**Avis délibéré de la Mission Régionale d'Autorité environnementale
Nouvelle-Aquitaine sur le projet éolien des Gorges de la Haute
Dordogne sur les communes de Neuvic, Saint-Hilaire-Luc
et Saint-Pantaléon-de-Lapleau (19)**

n°MRAe 2022APNA93

dossier P-2022 12840

Sensibilité des lieux de vie dans l'AEI, étude d'impact page 141

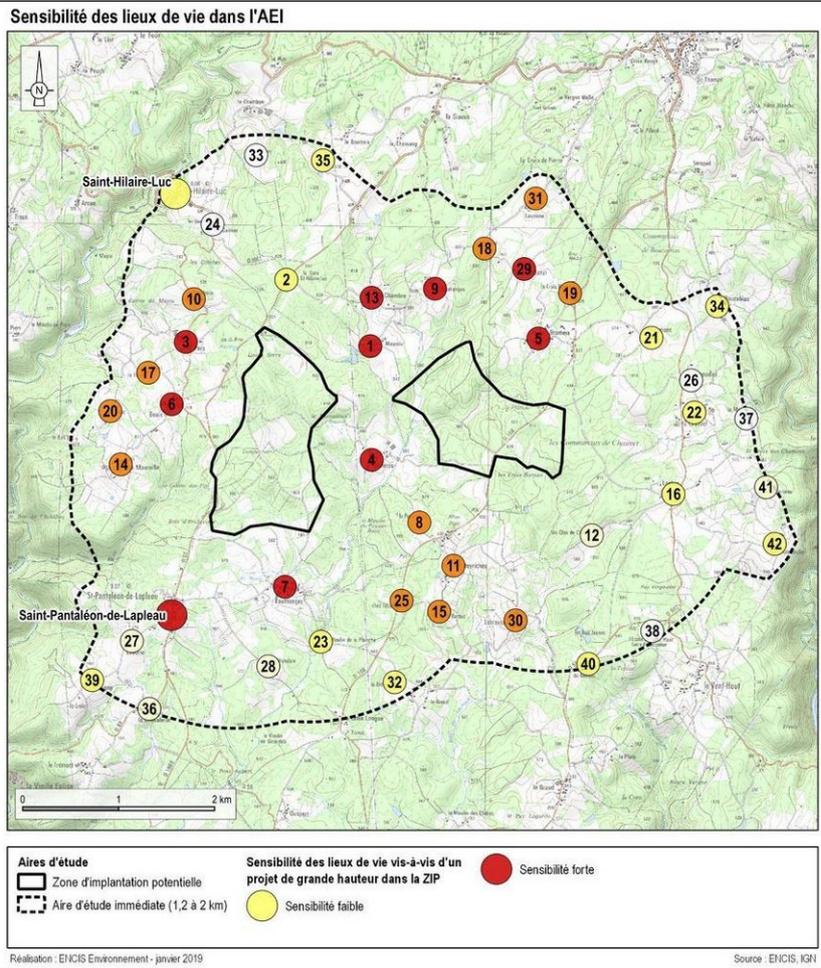
Les habitations les plus proches se situent à plus de 500 mètres des éoliennes. On peut noter la présence de nombreux hameaux autour de la zone d'implantation potentielle (voir cartographie page 5 de cet avis).

Les lieux de vie se localisent pour la plupart sur les secteurs les plus élevés des plateaux. Ils sont généralement entourés par des prairies associées à une trame bocagère qui limitent l'étendue des vues. Neuf hameaux présentent des sensibilités fortes selon le dossier (voir cartographie ci-après), principalement du fait de leur proximité avec la zone d'implantation potentielle. Il s'agit des hameaux de Maureix, Pers, Junières, Brameix, Bouix, Rouffanges, Péseranges, la Chambre et Le Battut.

La MRAe relève que l'étude du choix de l'implantation du projet du point de vue paysager mérite d'être complétée pour mieux prendre en compte les sensibilités les plus fortes des hameaux situés autour de la zone d'implantation potentielle.

Variante n°3 et vulnérabilité avifaune de la ZIP, étude écologique page 206

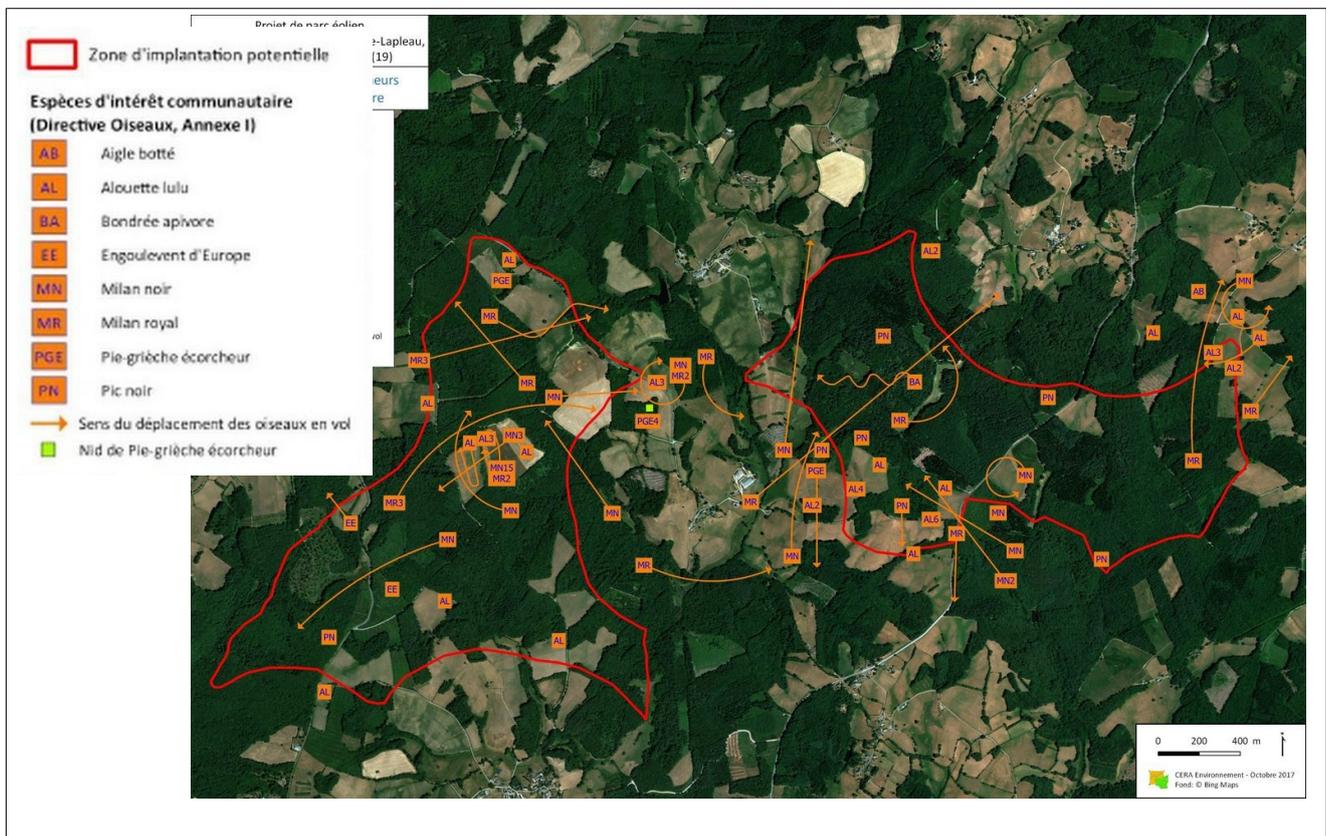
L'étude évalue des niveaux d'enjeux « forts à modérés » pour 24 espèces d'oiseaux et estime leur vulnérabilité à l'éolien « modérée à forte » pour 13 d'entre elles. Elle conclut pourtant à des impacts « faibles à négligeables » pour ce taxon. Au vu des constats du diagnostic écologique, cette conclusion ne semble pas correctement justifiée surtout pour le milan royal (voir cartographies ci-dessous). La MRAe demande que le dossier soit complété par un argumentaire technique de nature à apporter les justifications nécessaires pour expliquer la contradiction entre la présence d'enjeux « forts » et l'absence d'impact notable avancée (voir cartographies ci-dessous).

La MRAe relève qu'en l'état, l'implantation des éoliennes proposée et l'absence de mesure de réduction d'impact (pas de mesure de bridage pour l'avifaune, notamment), le projet éolien accentue le risque de mortalité d'individus d'espèce protégée de l'avifaune, et augmente les perturbations sur leurs habitats, et qu'en l'état la séquence ERC n'est pas menée à son terme.

Variante n°3 et vulnérabilité chiroptères de la ZIP, étude écologique page 206

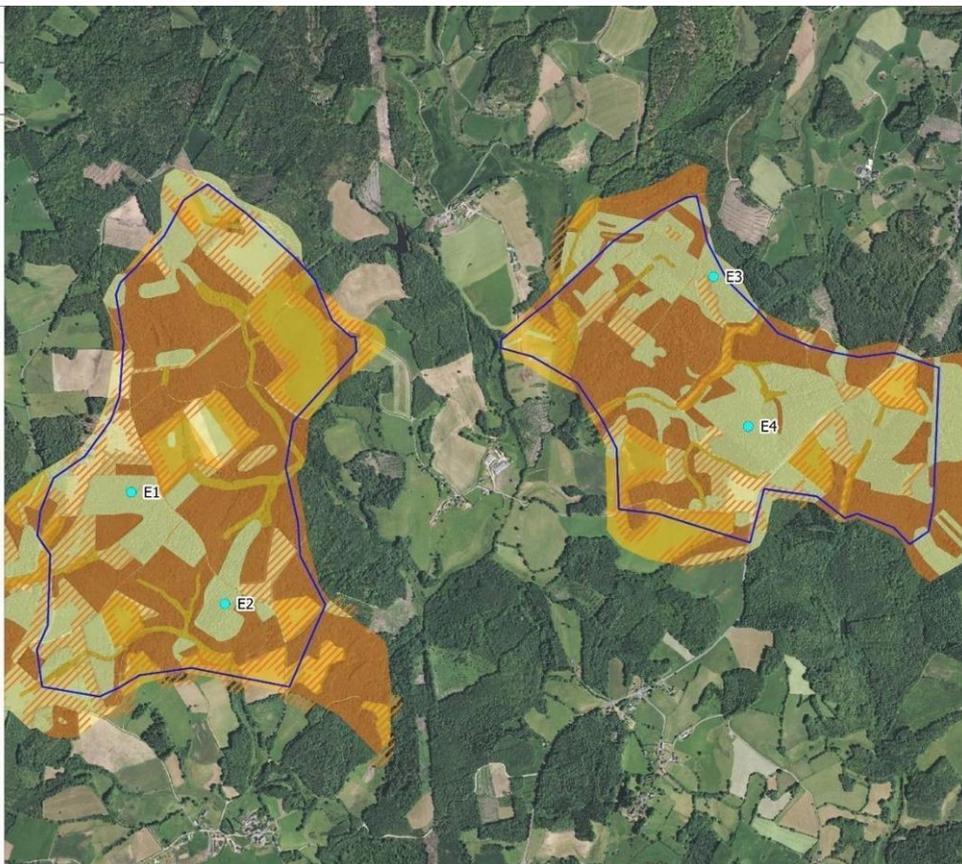
Ce cortège d'espèces présente un niveau de sensibilité important vis-à-vis du risque de collision et de barotraumatisme¹⁵. La MRAe relève que l'implantation de toutes les éoliennes ne suit pas les recommandations d'EUROBATS¹⁶ en ce qui concerne l'éloignement des machines vis-à-vis des lisières arborées ou des haies, ce qui conduit à un risque de mortalité significatif sur le parc éolien pour les chiroptères.

La MRAe relève que le choix d'implantation des éoliennes ne résulte pas d'un effort d'évitement des impacts suffisant sur la biodiversité. La proximité des éoliennes des haies ou éléments boisés nécessite donc un réexamen.

Synthèse des observations chiroptérologiques en période de mise-bas, étude écologique page 135

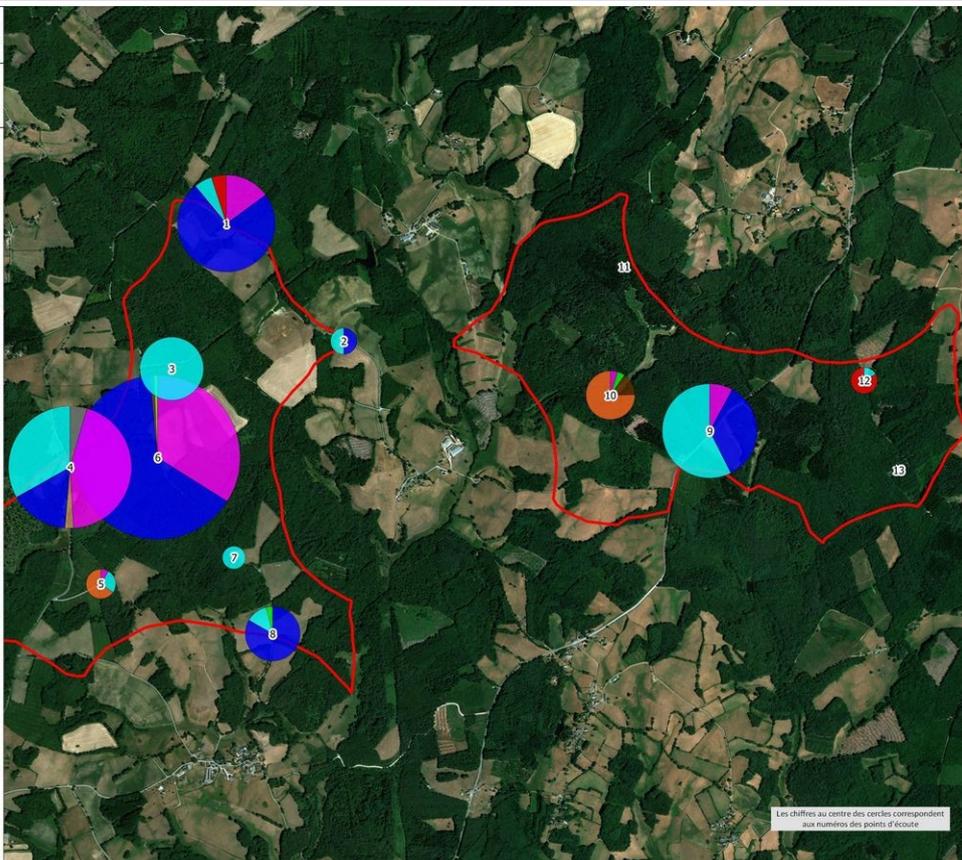
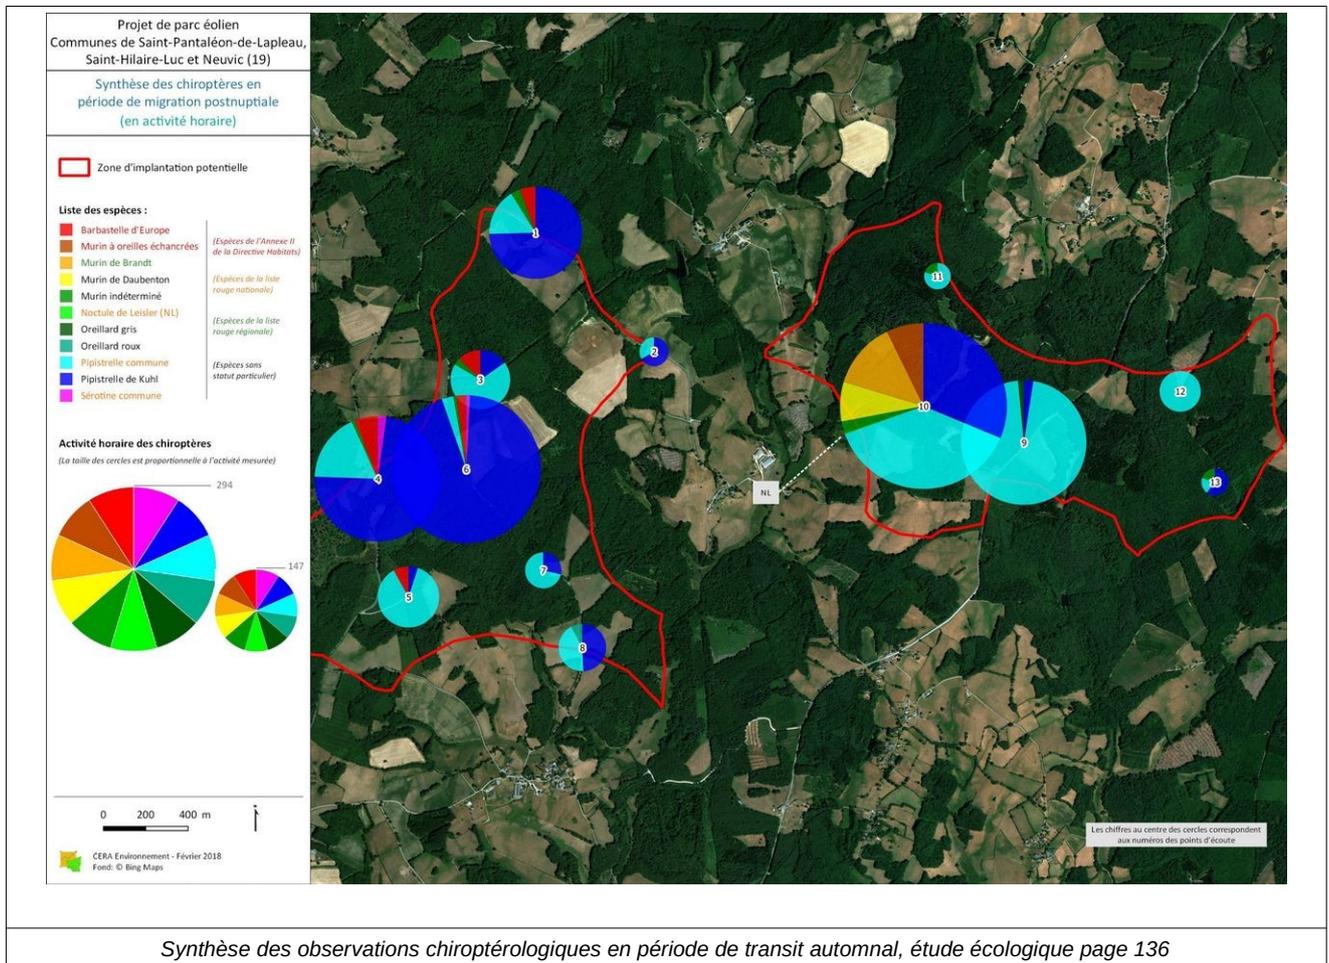
Le porteur de projet prévoit des mesures de bridage nocturne (E14) en phase d'exploitation, qui permettraient selon le dossier de sauvegarder au minimum 70 % des contacts pour chaque espèce. Le taux de mortalité annoncé justifie ainsi un impact non significatif sur la destruction de chiroptères. L'étude juge un niveau d'impact « fort à modéré » pour la Pipistrelle commune, le groupe des Noctules et des Pipistrelles et la Sérotine commune. Malgré ces constats, l'étude évalue un impact résiduel sur ce groupe de faible à négligeable qui ne semble pas adapté au vu de la forte présence et de la forte activité constatée (voir cartographie ci-dessus) par le pétitionnaire sur le site du projet et de sa mesure de bridage qui ne semble pas adaptée au vu des résultats attendus.

Compte tenu des risques de mortalité de la faune volante, la Mission Régionale d'Autorité environnementale recommande de déclencher des mesures de bridage nécessaires à la sauvegarde de ces espèces en les adaptant en fonction des mesures de mortalité observées.
